**Razionalizzazione e sviluppo della Rete di Trasmissione
Nazionale (RTN) nella media valle del Piave**

**Richiesta integrazioni CT VIA - punto 33.
Allegato 3 - Controdeduzioni alle osservazioni pervenute**

Osservazione n°1 - D'Incà Giacobbe

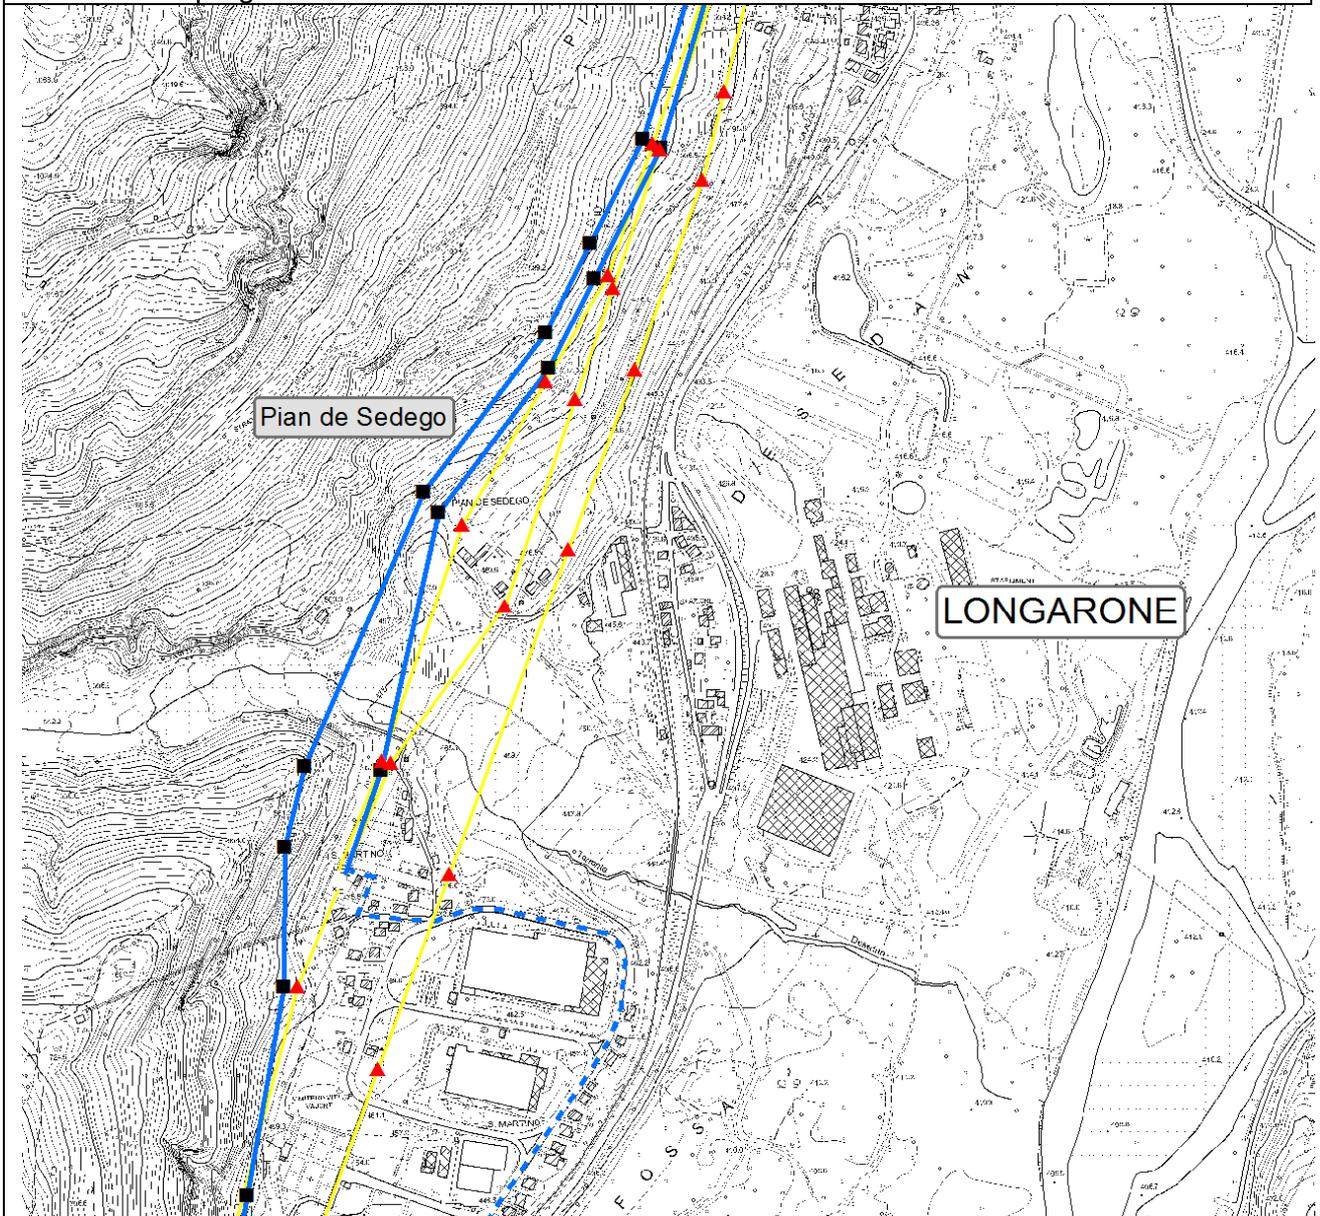
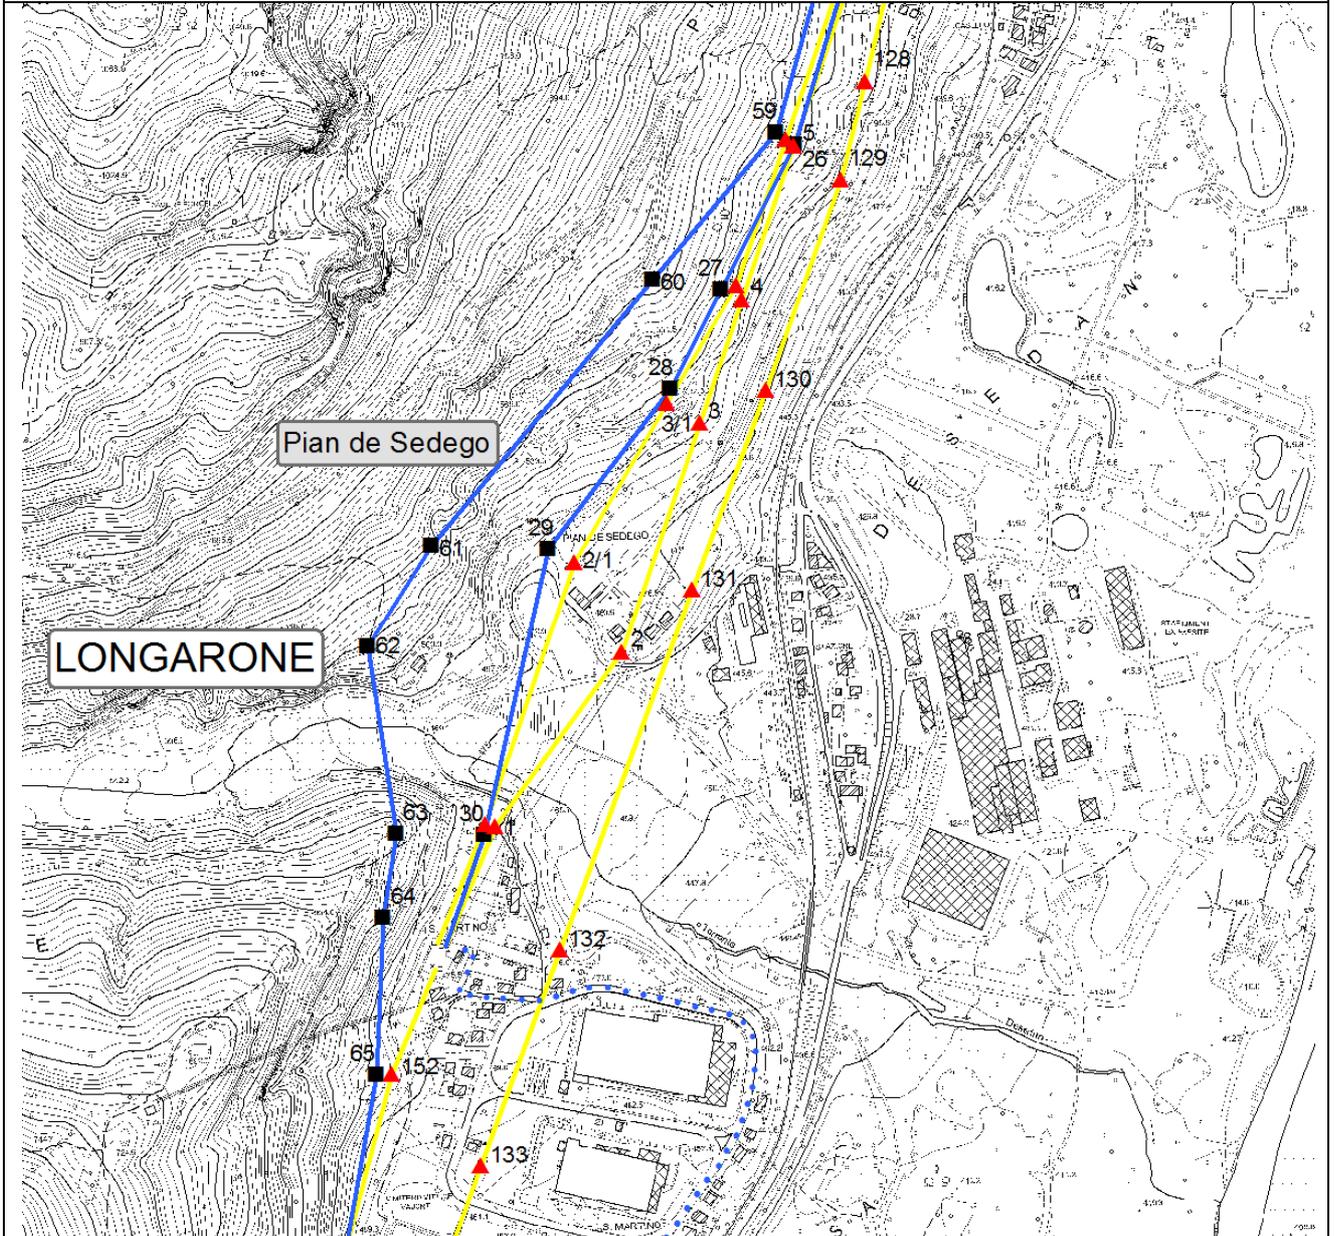
Trattasi di lamentate criticità sui terreni di proprietà, nei pressi dei futuri tralicci n. 63 e n. 29 rispettivamente delle linee a 132 kV Forno di Zoldo - Polpet e Gardona - Desedan, che si concretizzano in numero 2 proposte di varianti ed in particolare:

- la proposta n° 1 prevede il collocamento di entrambi gli elettrodotti a 132 kV Forno di Zoldo - Polpet e Gardona - Desedan a monte dell'abitazione;
- la proposta n° 2 prevede di collocarli affiancati in prossimità del tracciato dell'esistente elettrodotto 132KV Forno di Zoldo - Desedan che sarà oggetto di demolizione.

La proposta n° 1 non è accettabile per la linea 132 kV Gardona – Desedan, in quanto dal tracciato proposto risulterebbe impossibile raccordarsi alla Cabina Primaria di Desedan, mentre è fattibile per l'elettrodotto "Forno di Zoldo - Polpet" e pertanto potrà, se condivisa dalla Commissione Tecnica di Verifica dell'Impatto Ambientale, essere introdotta quale variante progettuale.

La proposta n° 2, invece, non è realizzabile per l'impossibilità di rispettare il limite di qualità CEM rispetto agli edifici presenti.

Osservazione n°2 - Zagherro Edda

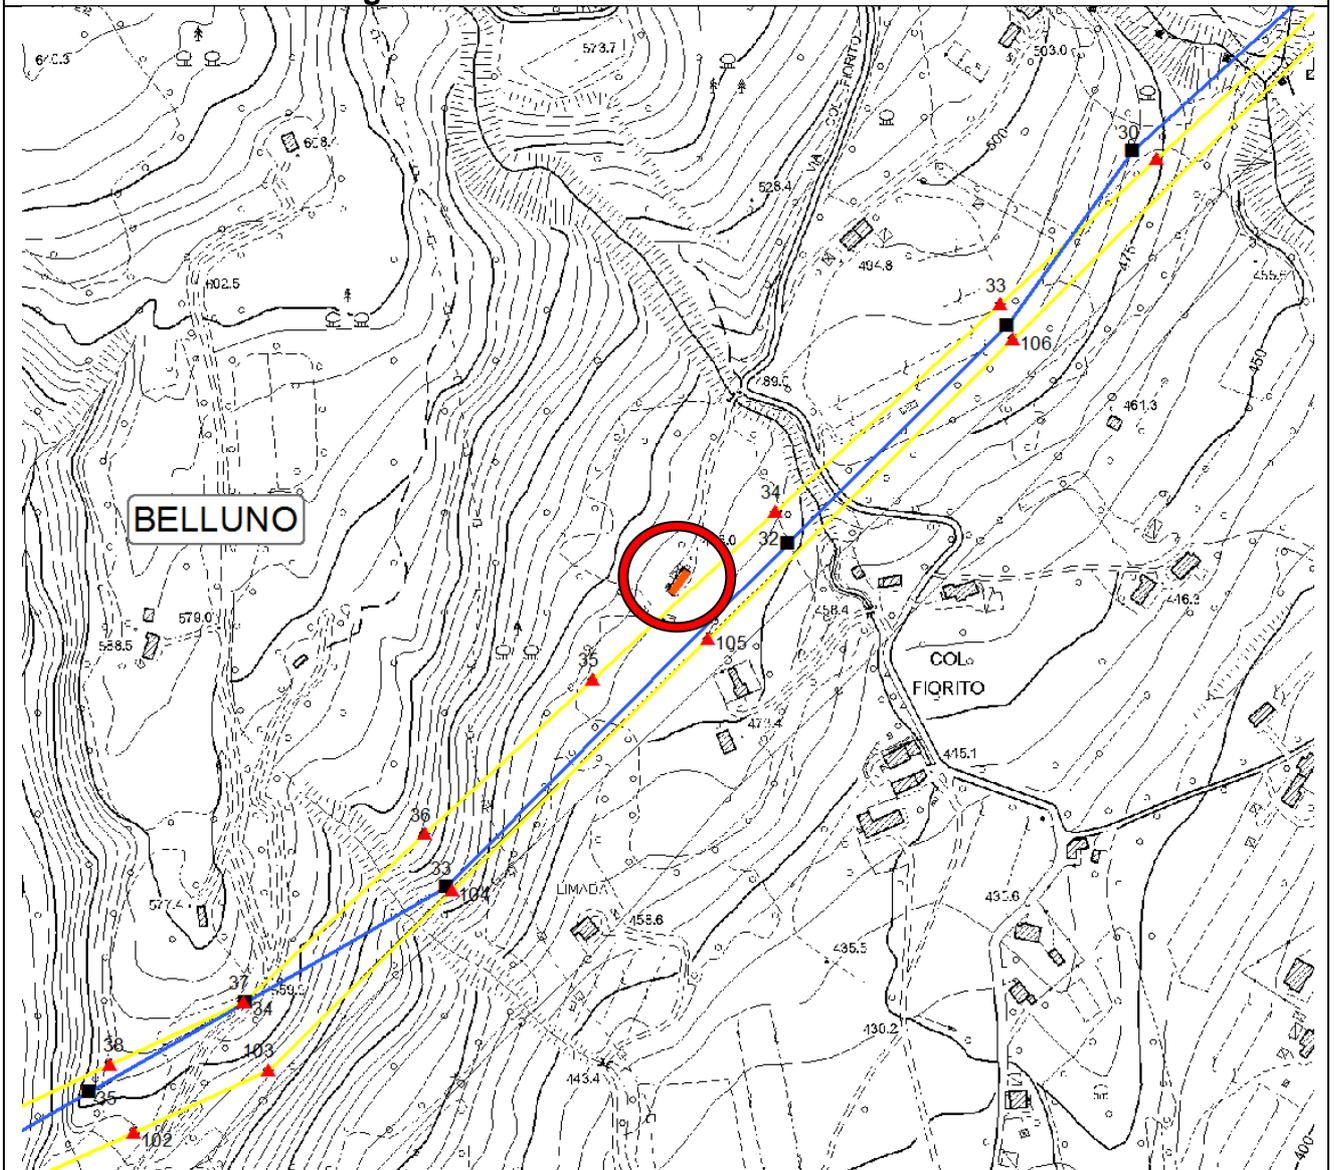
Viene richiesto il rispetto limite dei CEM.

Al riguardo si assicura che il nuovo elettrodotto da realizzarsi 132 kV "Polpet - Belluno" verrà realizzato nel pieno rispetto dei limiti imposti, peraltro migliorando l'attuale situazione; infatti il nuovo elettrodotto sostituisce i n. 2 esistenti 132 kV Polpet- Belluno (attuale) e 132 kV Polpet-Sospirolo di cui uno è posto in vicinanza dell'esistente edificio. Come si evince dalla tavola DU22215A1BCX11423_3. Il fabbricato in questione è esterno alla DPA calcolata per il nuovo elettrodotto.

Osservazione 3, 4, 5 - Comitati di Levego ecc.

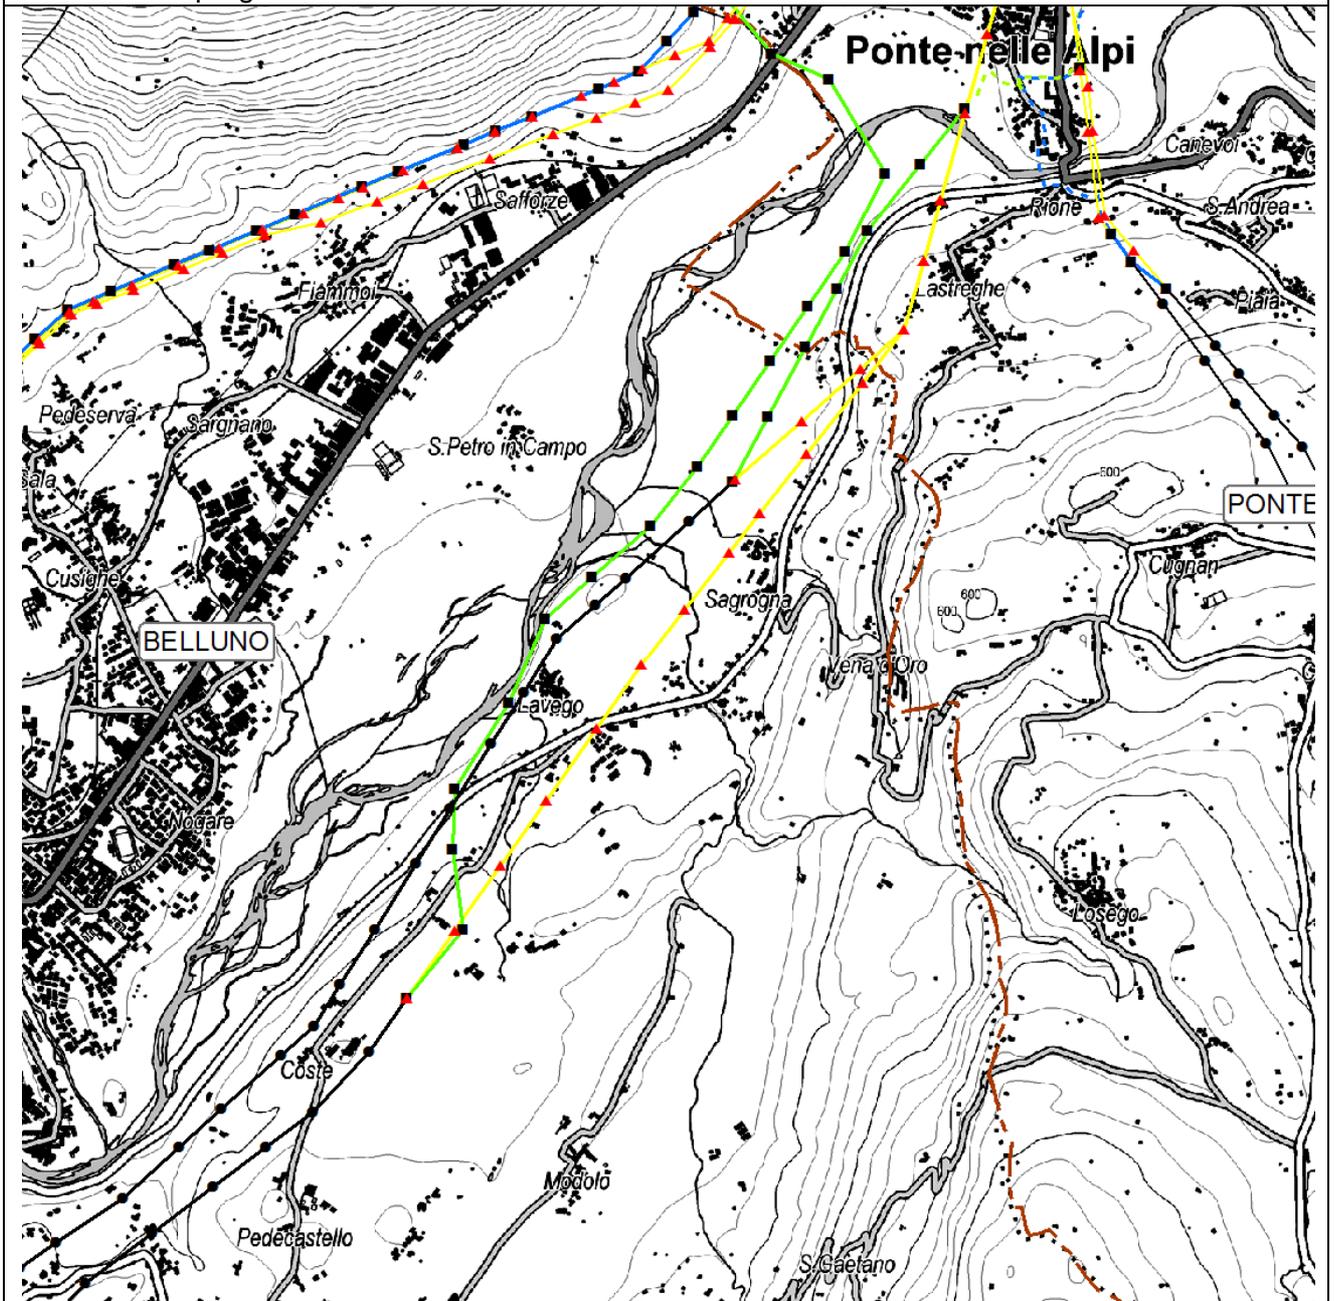
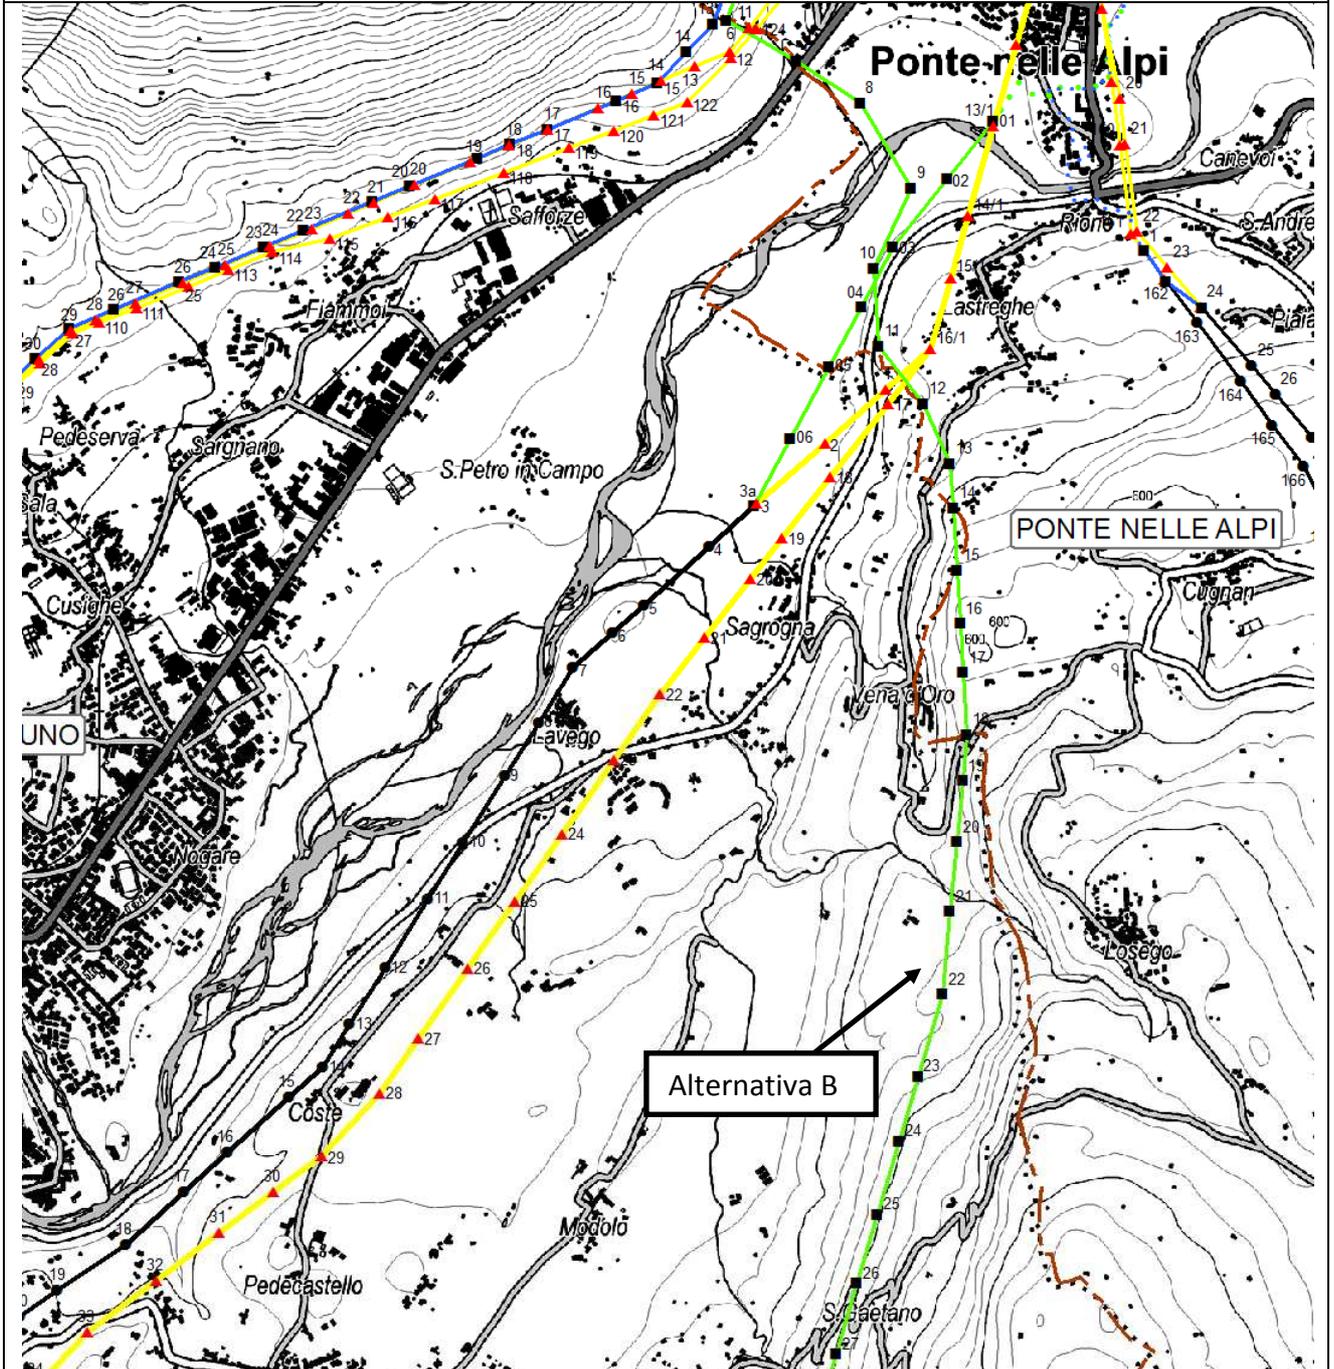
Le osservazioni n. 3 e n. 4 prodotte dai cittadini in Comune di Belluno, attengono, in buona sostanza:

- A. alla richiesta di modifica dell'esistente elettrodotto a 220 kV Soverzene - Vellai che assumerà la denominazione "Polpet - Vellai" (nella parte in cui non risulta essere stato modificato nel progetto presentato, e in particolare per la campata sostegno 6-7) avvicinandolo per quanto possibile al tracciato del nuovo elettrodotto "Polpet - Scorzè" di cui al successivo punto B).
- B. all'interramento delle campate 16-17-18 del nuovo elettrodotto a 220kV "Polpet - Scorzè". che verrà realizzato in sostituzione dell'attuale direttrice "Soverzene - Scorzè"

- "*Soluzione 1*": che la linea "Soverzene - Scorzè" venga smantellata fino al palo n. 29 (in progetto lo smantellamento è previsto fino al sostegno 27) e che il tratto della futura direttrice a 220 kV "Polpet - Scorzè" dal sostegno 19 al sostegno 21 affianchi la l'esistente linea "Polpet - Vellai" nel tratto che va dal sostegno 10 al 15 per quindi ricongiungersi al sostegno 19 della "Polpet - Scorzè".
- "*Soluzione 2*": richiesta in alternativa di interrimento del tratto 19 - 22 della linea "Polpet - Vellai"

In relazione al punto A) si precisa che la richiesta non può essere accolta in quanto manca lo spazio sufficiente necessario per la realizzazione dell'affiancamento. Peraltro anche l'ipotesi di realizzare il tratto in questione in doppia terna non è perseguibile sia per la mancanza di un corridoio sufficientemente ampio per la DPA di un elettrodotto in doppia terna sia per motivi di esercizio dei due elettrodotti su una stessa palificata che in caso di intervento (per guasto o per manutenzione) richiede il fuori servizio di entrambe le terne comportando di fatto una interruzione della connessione della RTN verso sud-ovest.

In relazione al punto B), la richiesta di interrimento dell'elettrodotto, 220kV "Polpet – Scorzè" non è perseguibile per quanto già ampiamente illustrato nella documentazione progettuale. In particolare l'intervento nella sua complessità prevede già un interrimento della direttrice 220kV Polpet - Vellai e questo comporta già una riduzione del grado di sicurezza elettrica del sistema a causa, ad esempio, dei lunghi tempi di ripristino in caso di guasto e per le criticità del passaggio cavo/aereo. La presenza di entrambe le direttrici 220kV in cavo interrato comporta un grado di rischio non accettabile dal sistema elettrico.

La *soluzione 1* non viene perseguita in quanto non inserita nelle fasce di fattibilità condivise con il Comune. Si potrebbero eventualmente studiare nuove soluzioni.

La *soluzione 2* viene a decadere in funzione dell'accoglimento della *soluzione 1*.
